Autorité environnementale

**Avis délibéré de l’Autorité environnementale
sur la création de voies de garage à Saint-
Rémy-lès-Chevreuse (3^e avis) (78, 91)**

n°Ae : 2023-45

Figure 2 : Plan schématique du faisceau de remisage des trains en gare de Saint-Rémy-lès-Chevreuse (Source : dossier).

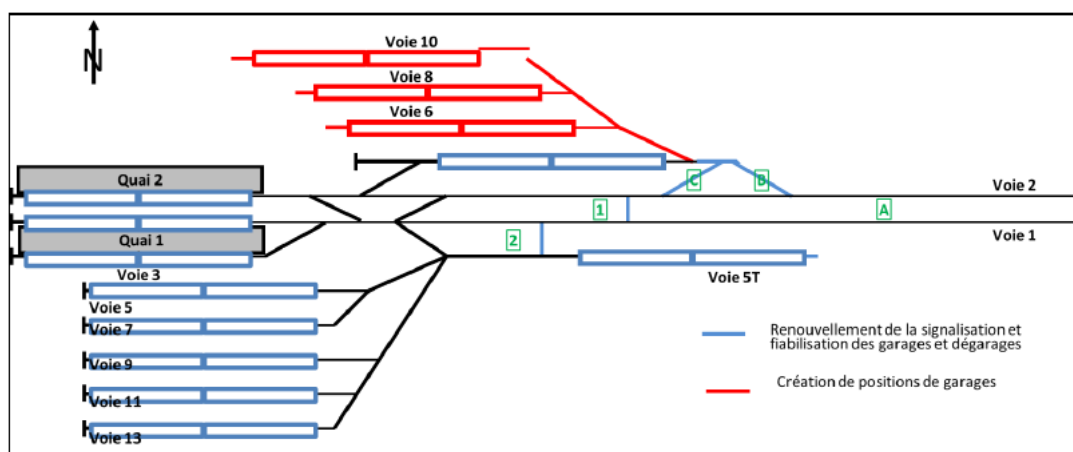
Chaque nouvelle voie est d'une longueur de 258 m pour l'accueil d'un train long de 224 m. Des heurtoirs et appareils de voie⁶ seront installés en leurs extrémités. Les communications n° 1 et 2 (Cf. figure n° 2) seront créées pour permettre le garage et le dégarage⁷ direct des trains entre le faisceau existant et les voies de circulation n° 1 et 2, sans utiliser la voie en tiroir 5T ni les voies à quai. Les communications (rails) n° B et C permettront la communication entre le nouveau faisceau de remisage et la voie n° 2. Le nouveau faisceau ne semble pas communiquer directement avec la voie n° 1, sans que le dossier n'indique si tel est bien le cas. Le maître d'ouvrage a indiqué oralement aux rapporteurs que les voies de communications entre les faisceaux et les voies avaient déjà été réalisées (en partie ou en totalité, ce qui reste à préciser). Elles n'ont pas été prises en compte dans l'évaluation environnementale, alors qu'elles font partie du même projet.

- *préciser si la voie 1 et le nouveau faisceau de garage seront en communication directe et d'inclure dans le projet les voies de communication entre les faisceaux de garage, les quais et les voies ;*
- *préciser la nature et le coût de l'ensemble des mesures environnementales du projet et réévaluer le coût global en conséquence.*

Le dossier propose la mesure d'« *optimisation de l'exploitation du faisceau de remisage dont le placement de la rame de réserve Quai 3 au lieu de la voie 4, hors situation incontournable* » (Cf. figure n° 2) pour réduire le nombre d'habitations connaissant un dépassement de seuil réglementaire et de réduire le niveau de bruit des habitations affectées. L'Ae relève que le schéma d'implantation des quais et des voies ne mentionne pas le quai 3 ni la voie 4. L'occurrence de cette mesure d'évitement et de réduction (fréquence et durée) n'est pas précisée, ce qui ne permet pas d'assurer son effectivité. Sa pérennité n'est pas garantie.

Figure 4 : Schéma du projet initial (2015) sur le site de Saint-Rémy-lès-Chevreuse (Source : dossier).

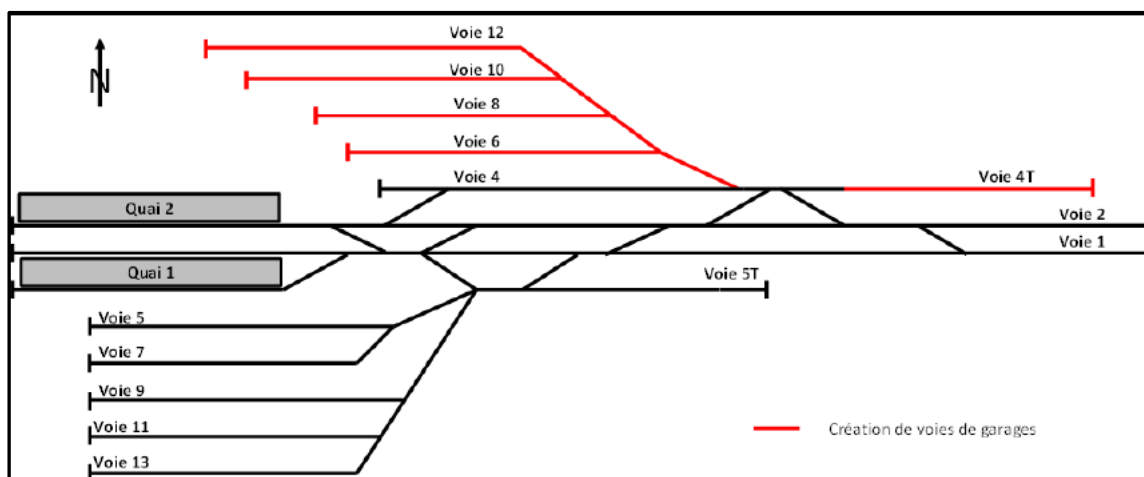
Considérant que le projet initial portait sur la création de cinq voies de garage, se pose la question de la capacité du projet révisé à répondre aux besoins de stationnement des trains de la ligne B du RER. En effet, le besoin, réduit au strict nécessaire selon les termes du dossier, est de cinq voies de garage. D'autre part, le dossier mentionne des perspectives d'augmentation de la fréquentation (étude des prévisions d'évolution de la fréquentation à l'horizon 2030 réalisées en 2015 par IDFM, RATP et la SNCF) et précise que le projet devrait permettre d'envisager la desserte de Saint-Rémy-lès-Chevreuse par quelques trains supplémentaires. Même si le changement de matériel roulant, aux capacités accrues (non précisées dans le dossier), devrait répondre en partie à cette problématique, la révision du projet qui s'est traduite par le choix d'une variante avec trois voies de garage ne permet plus de répondre aux objectifs initiaux du projet.

L'Ae recommande de préciser quelles sont les mesures prises en ce qui concerne les voies de garage de la ligne B pour compléter le projet révisé qui intègre la création de trois nouvelles voies de garage alors que le besoin initial, réduit au strict nécessaire, a été estimé à cinq voies de garage supplémentaires.
